STACY施設の設工認段階（平成元年の詳細設計）当時における
プロセス冷却設備の設計見直しと今後の許可書の記載事項変更について

令和3年4月27日

原子力科学研究所
臨界ホット試験技術部

図1 設置許可時のプロセス冷却設備系統説明図
（設置許可申請書から関係箇所抜粋）

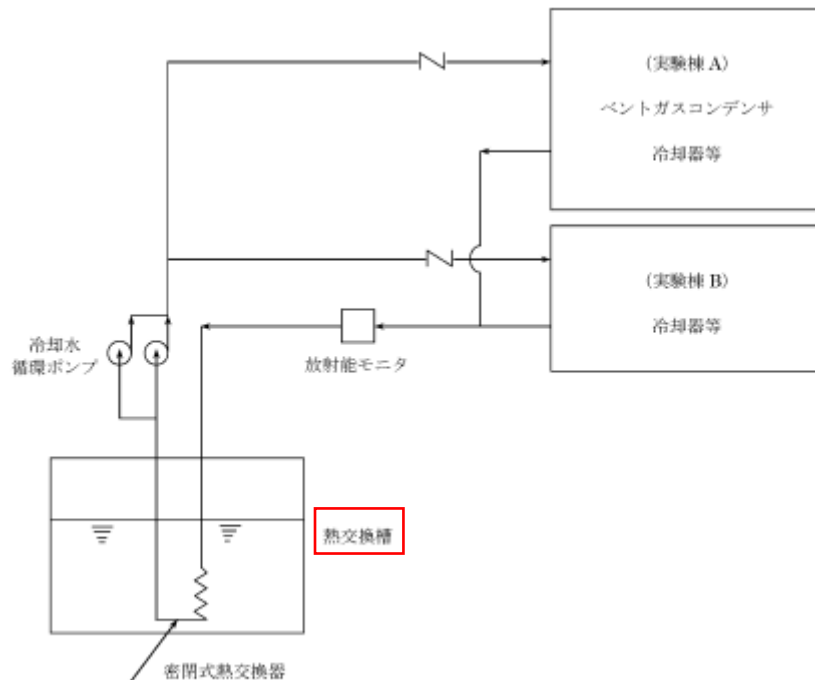
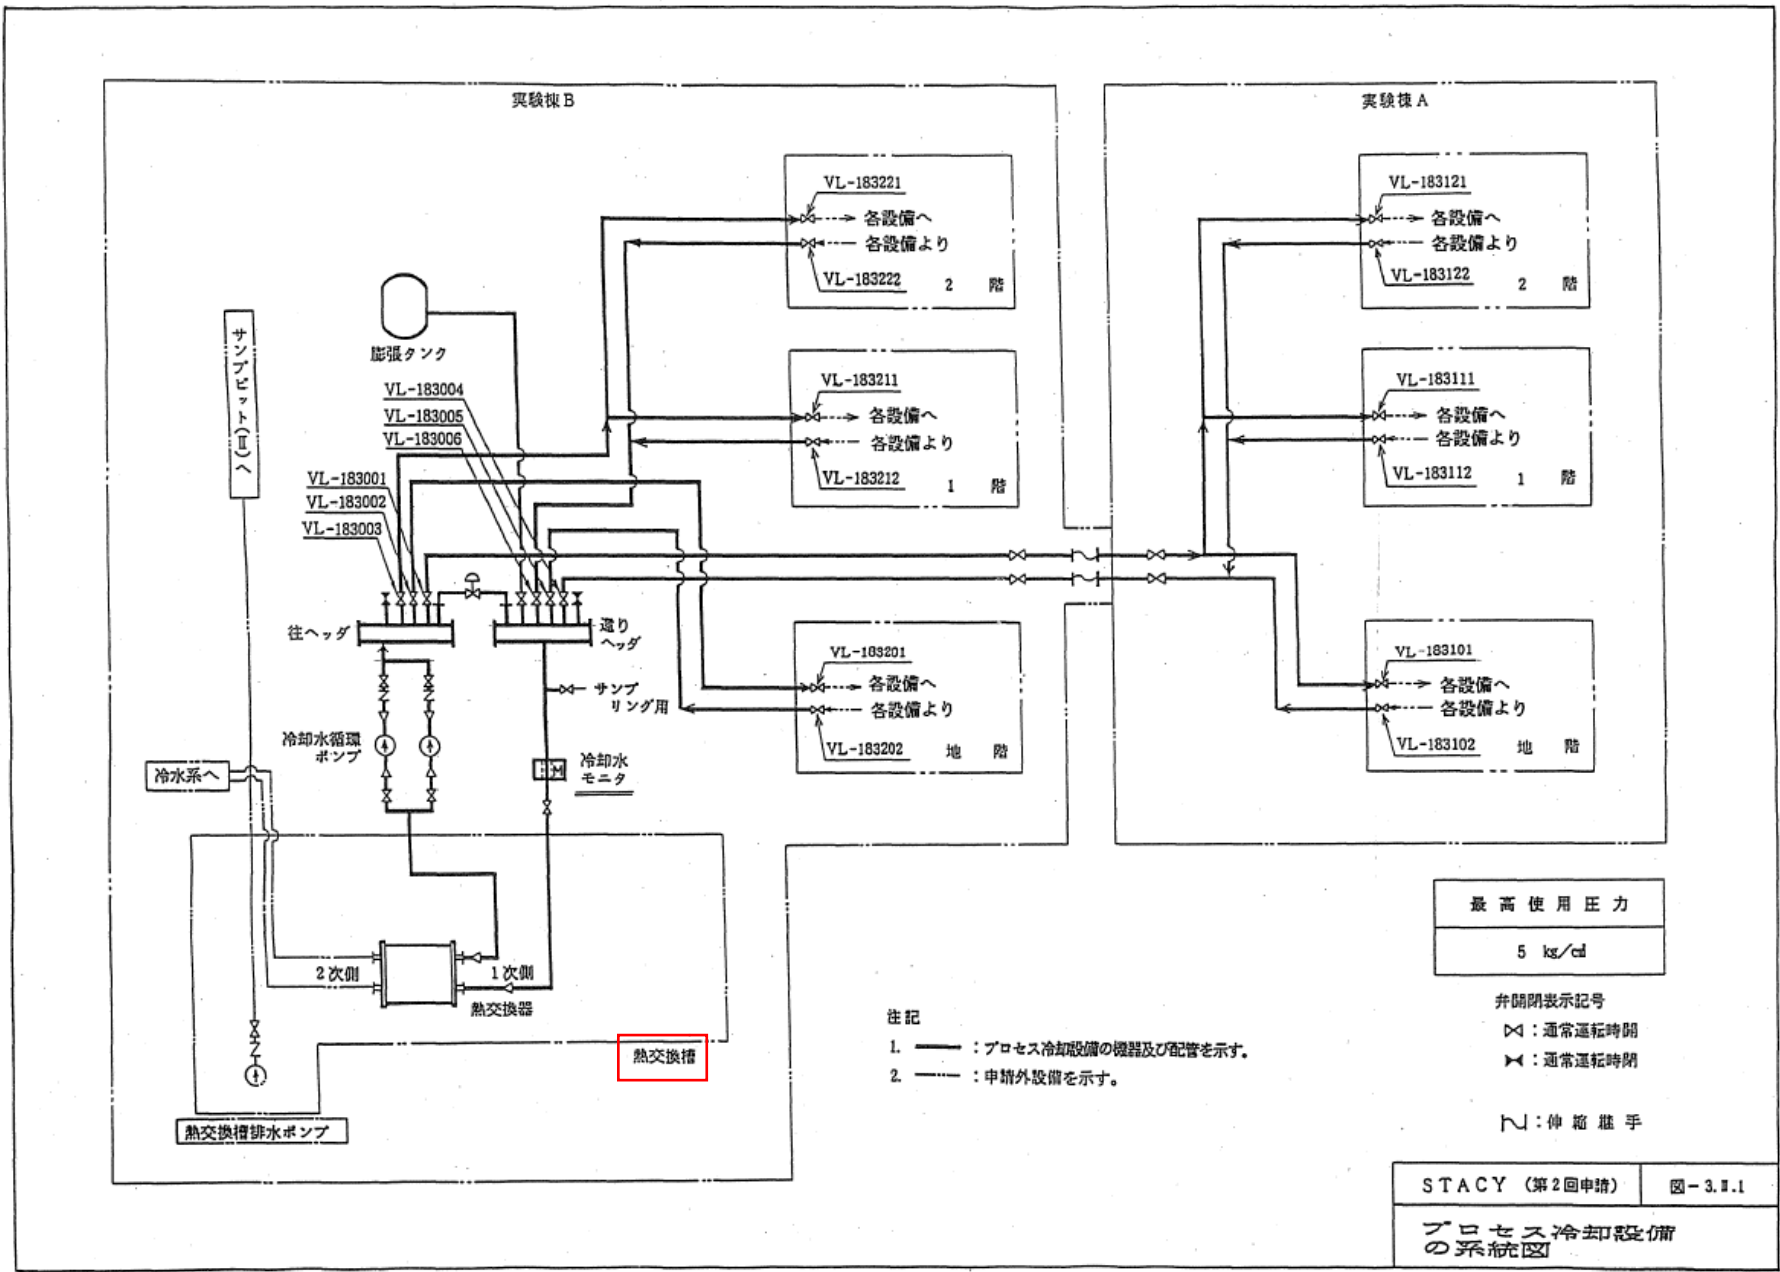
当初設置許可申請書（概念設計段階）に記載したプロセス冷却設備は、熱交換槽に水張りし、その中に一次側冷却水配管を通すことにより熱交換を行う構造としていた。この貯水のため、熱交換槽の内面はオーステナイト系ステンレス鋼ライニングを施工する設計とし、設置許可を受けた（図1参照）。

その後、平成元年の設工認（詳細設計段階）において、プロセス冷却設備の熱交換方法を合理化（熱交換槽に水張りをせず、密閉式熱交換器の内部で熱交換を行う方式に変更）しても同等性能が得られるとして、変更された設計及び工事の方法にて認可を受けた（図2参照）。このとき、プロセス冷却設備のうち熱交換槽は当初の貯水機能が不要となり主要設備でなく当該設工認の申請範囲外となったため、その内面はオーステナイト系ステンレス鋼のライニングではなく、一般的な樹脂塗装を施工することとした（図3参照）。

また、これと併せて、次回の原子力科学研究所原子炉設置変更許可申請の際に、添付書類八に記載した「プロセス冷却設備」の機器仕様について、記載の適正化（「熱交換槽内面のオーステナイト系ステンレス鋼ライニング」の記載削除、系統説明図の変更）を行う。
